**SMART CONSTRUCTION**  
**Pilot v1.0.03**  
**主な更新内容**

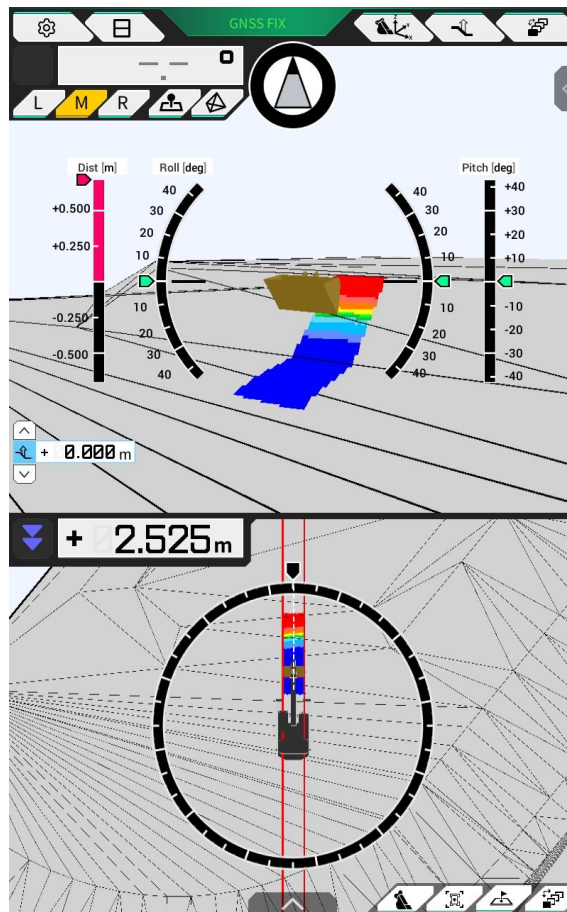
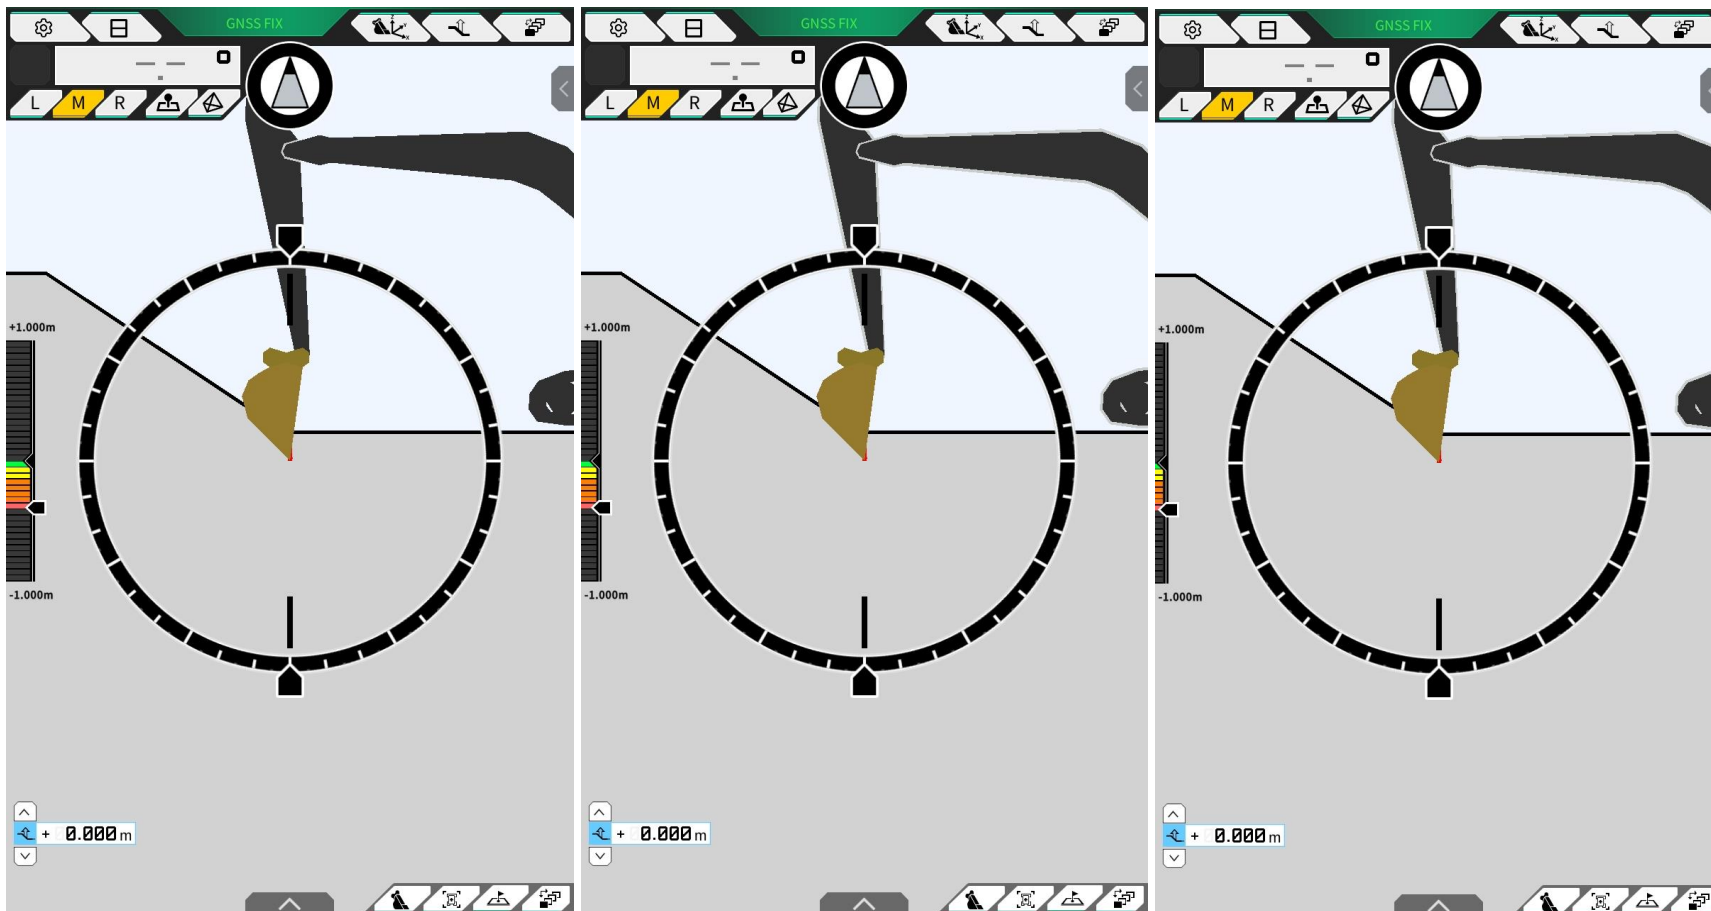
上面表示を建機の真上からの表示に変更しました。この改修に伴い、バケット幅ラインの表示のON/OFFを切り替えが可能となり、3D/3DMeshでヒートマップが表示されるようになりました。

メニュー > ガイダンス設定  
> アプリケーション設定  
から「バケット幅ライン」の表示  
設定を変更できます。

デフォルトは「OFF」です。

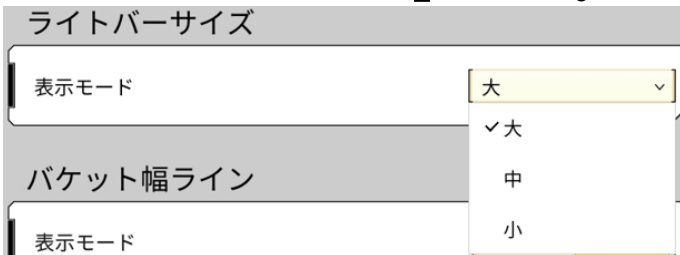
ライトバーのサイズを「大」「中」「小」から選択して、表示を切り替えられるようになりました。お好みに合わせて設定を変更してご利用下さい。

メニュー > ガイダンス設定 > アプリケーション設定から「ライトバーサイズ」を変更いただけます。

デフォルトは「大」です。

チルトバケット装着時  
【チルトバケットIMUエラーが表示】

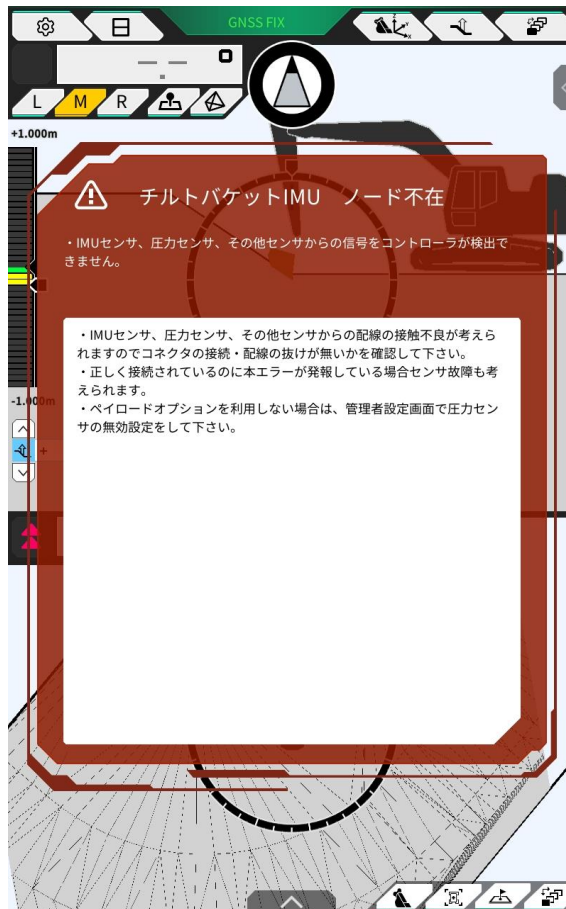
チルトバケットIMUがONで、標準・法面バケットを装着中の場合、チルトバケットIMUのエラーを非表示化しました。バケット交換の都度、チルトバケットIMUのON/OFF設定が不要となります。

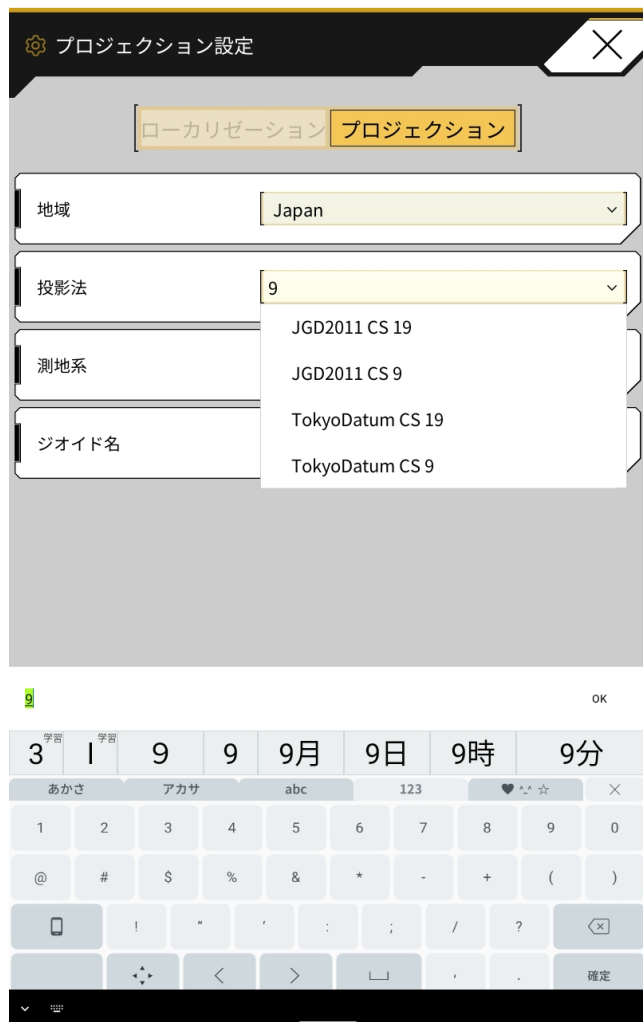
プロジェクト設定の画面で「投影法」及び「ジオイド名」を選択する際に、入力による絞り込みができるようになりました。

プルダウンリストをタップすると、テキスト入力エリアが表示されます。

プルダウンリストが、入力文字にヒットする項目に絞り込みされます。

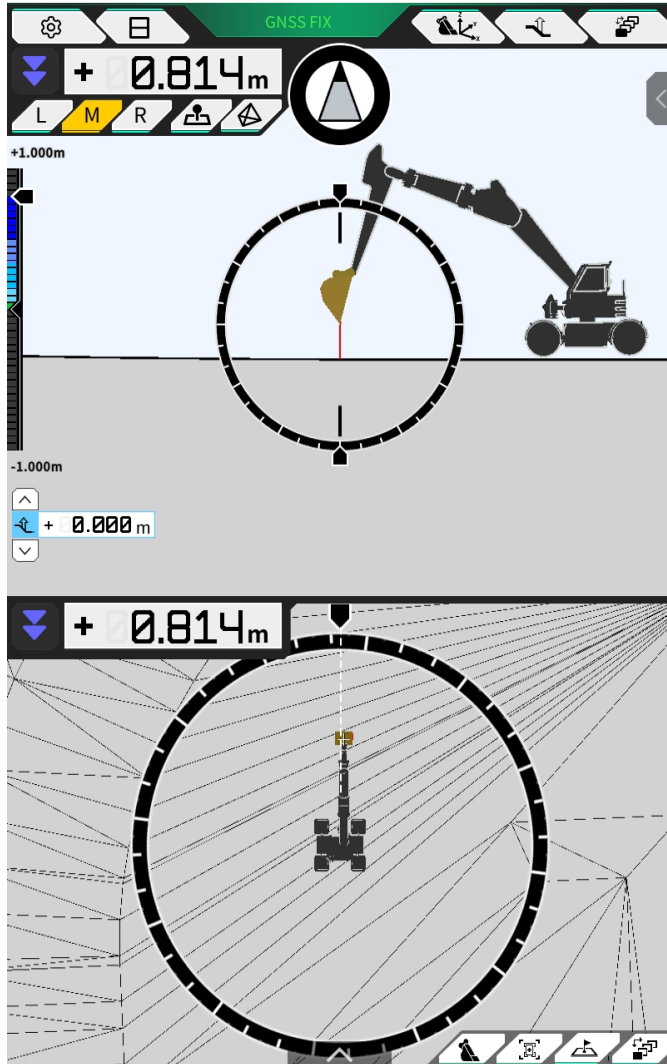
圧力センサが無効の状態ではペイロードの画面(3画面含む)に遷移した場合、圧力センサが無効であることを通知するダイアログが表示されます。

通知に表示される内容に従い

管理者設定>コントローラ設定

から圧力センサの有効化をONに変更して下さい。

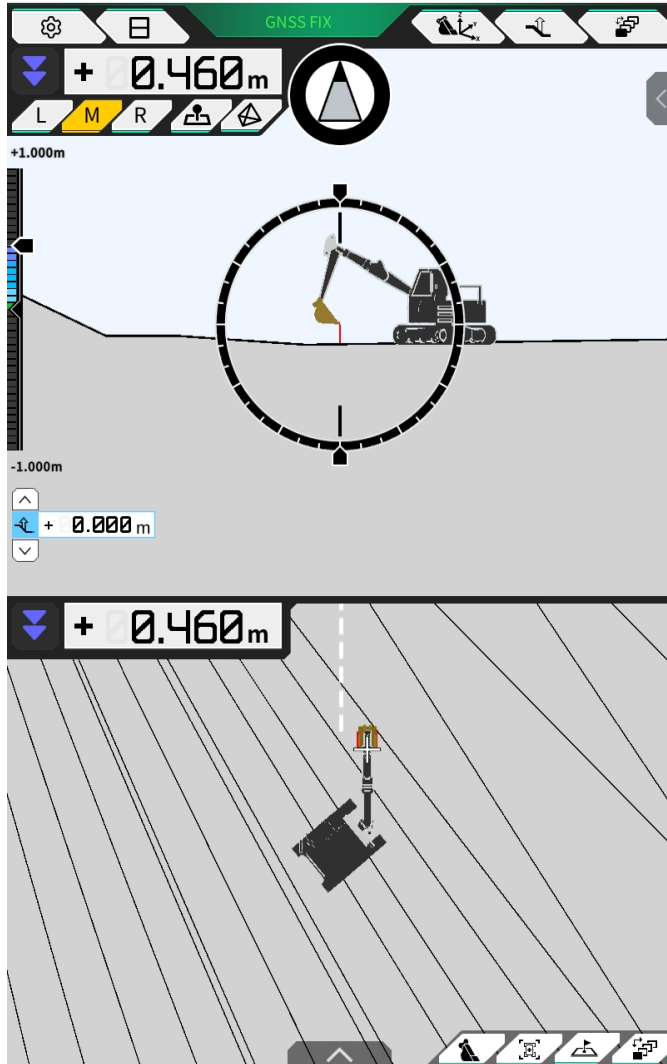
スイングブームの機種でマシンガイダンスを利用できるようになりました。

スイングブームの機種で利用するためには、**スイングブームセンサ及びスイング用のリンク機構の取付**が必要です。

※スイングブームの機能では**ペイロード**はご利用いただけません

※スイングブームの機能は**PC30MRのみ**対応しております

メニュー > ガイダンス設定 > アプリケーション設定から「スイングブーム機能」をONにし、車体キャリブレーション完了後、スイングセンサキャリブレーションを実施して下さい。
